Angepasster Entwurf

Ansicht Osten

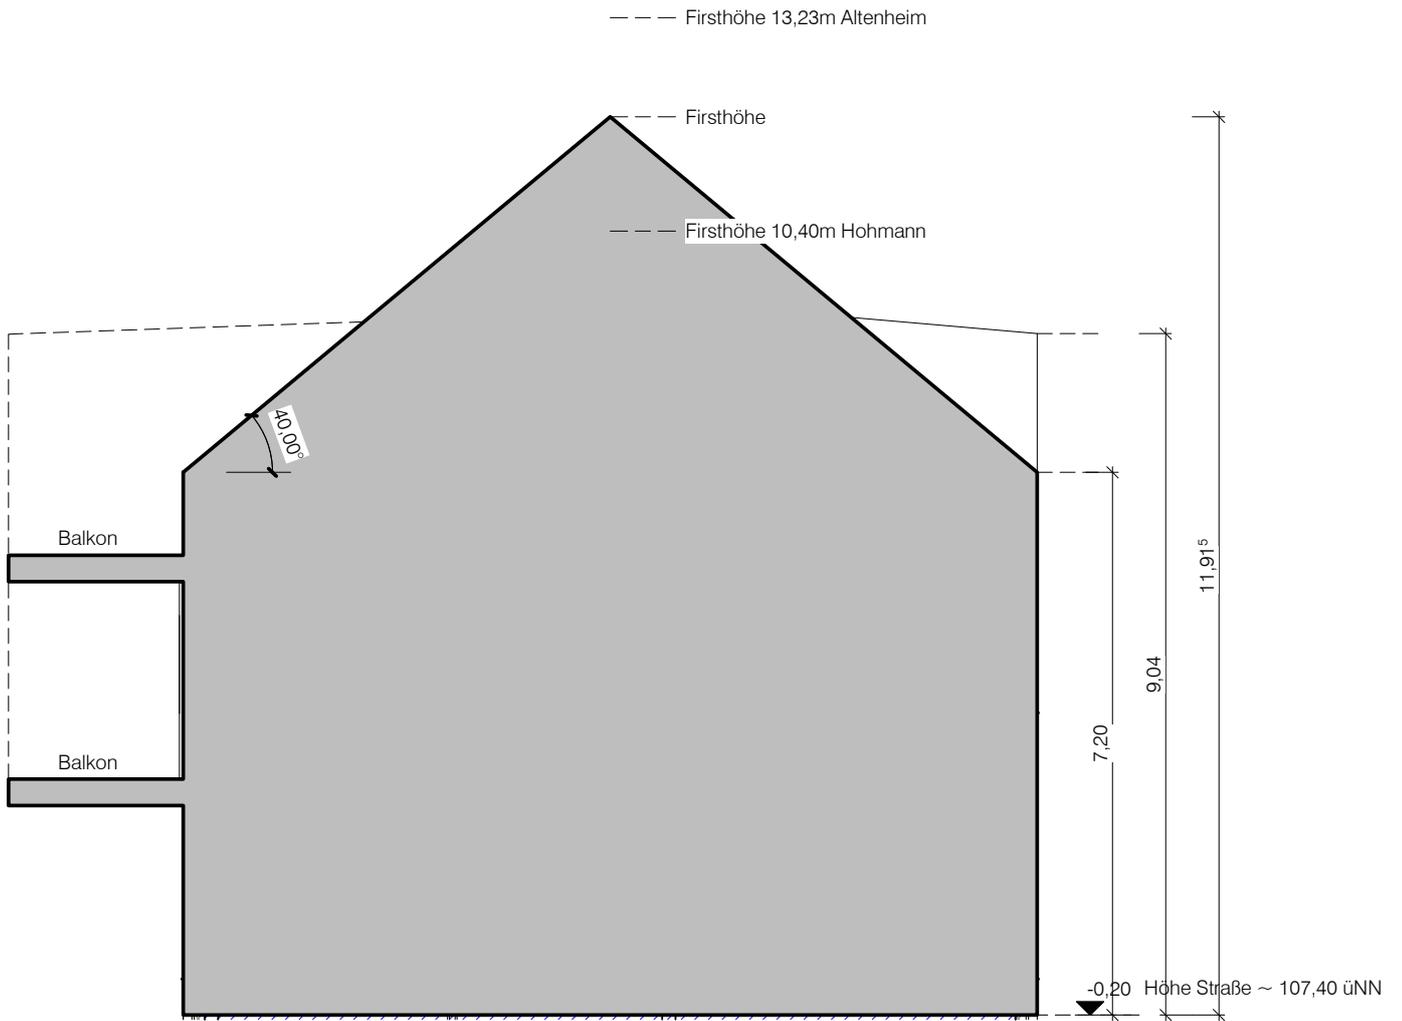
Der Entwurf wurde durch die optische Teilung in zwei Gebäudekörper aufgelockert. Die Firsthöhe des Gebäudes liegt jetzt unter dem des Altenheims.

Lageplan

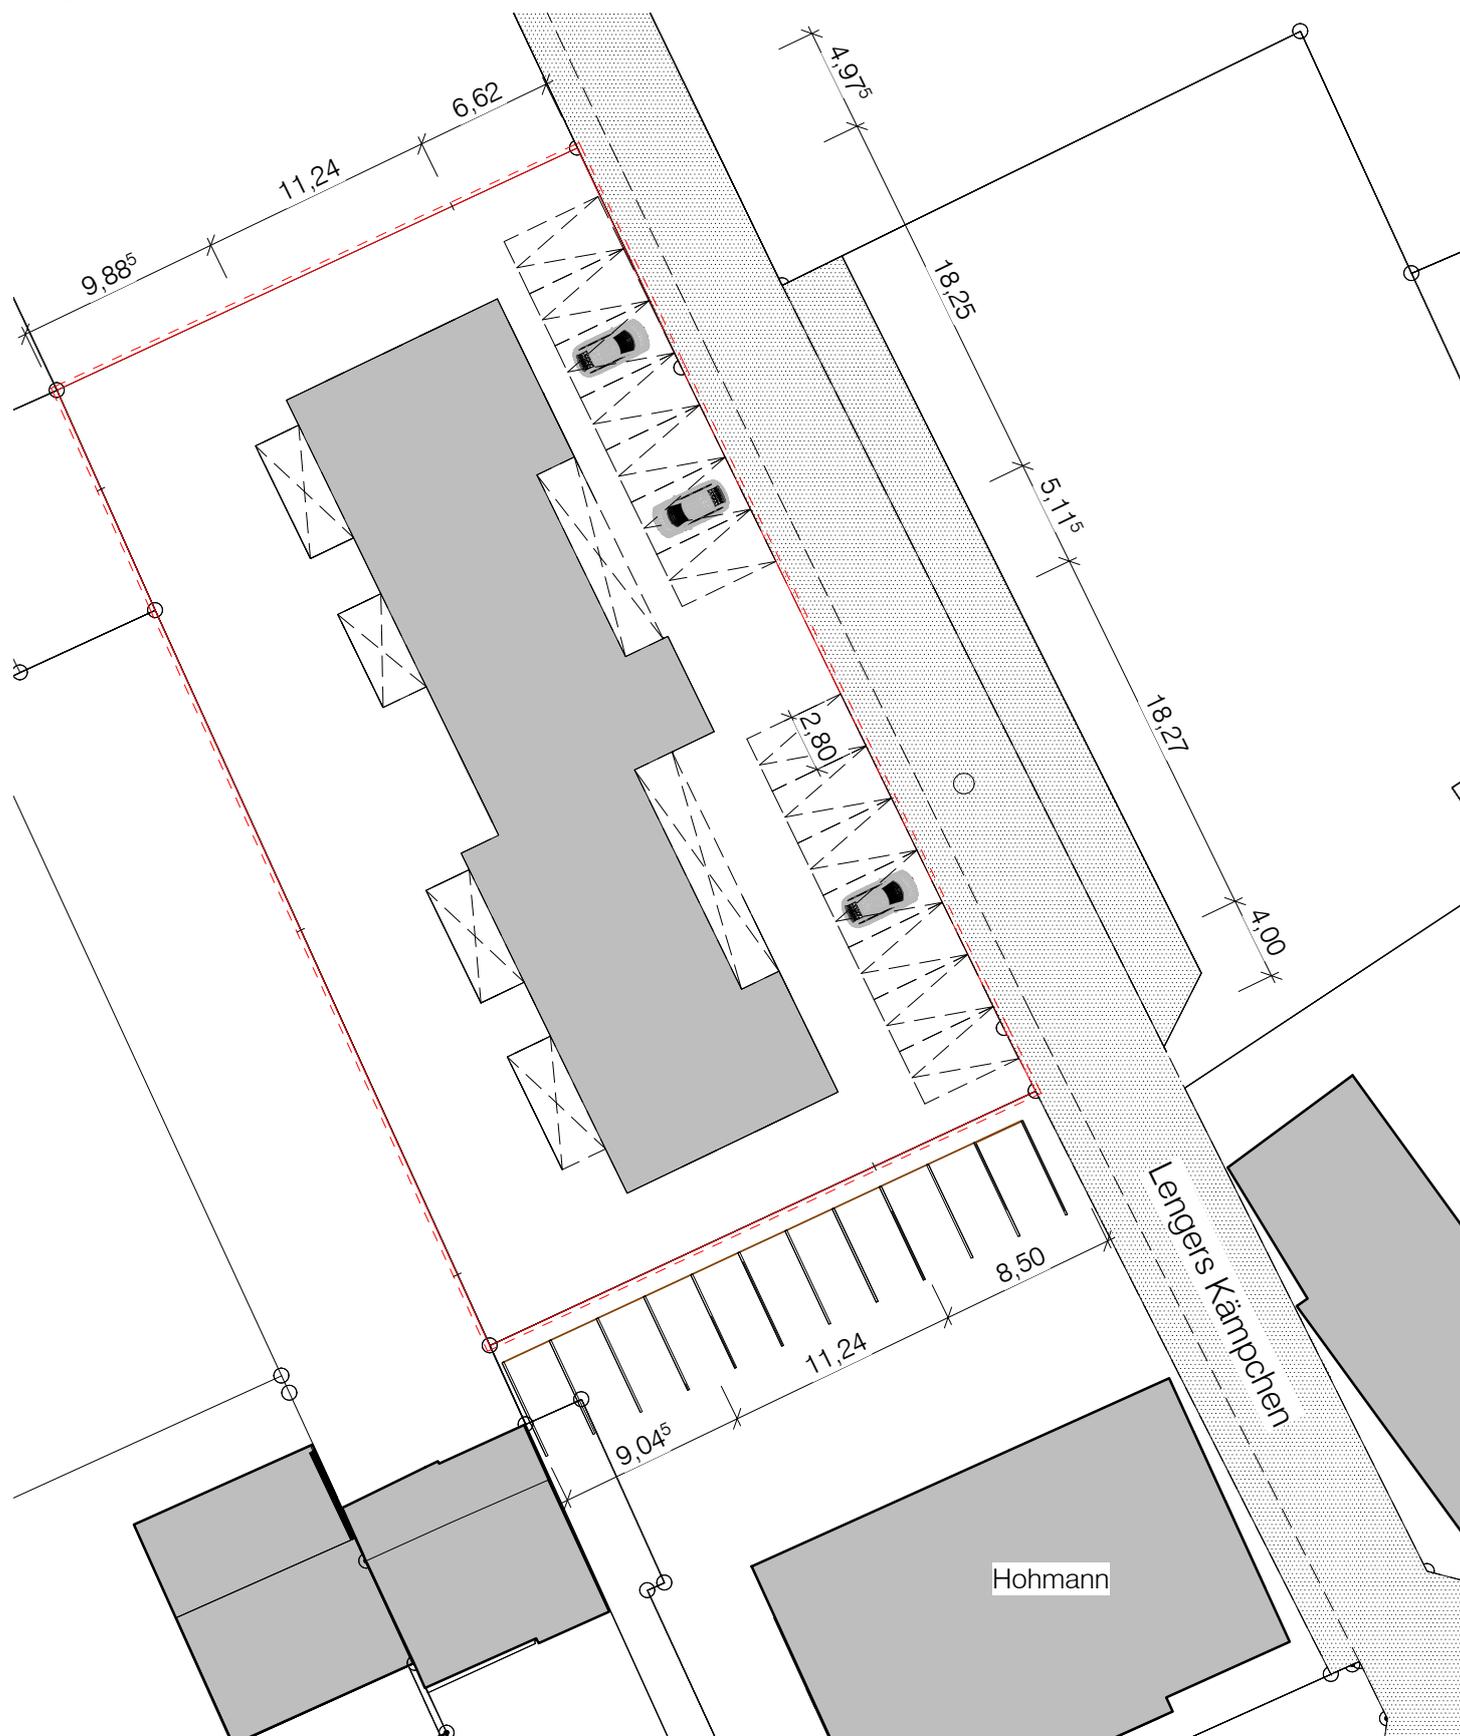
Die Parkplätze wurden auf 2,80m (normal 2,30m-2,50m) verbreitert, damit ausparkende Fahrzeuge eine besser Übersicht haben.
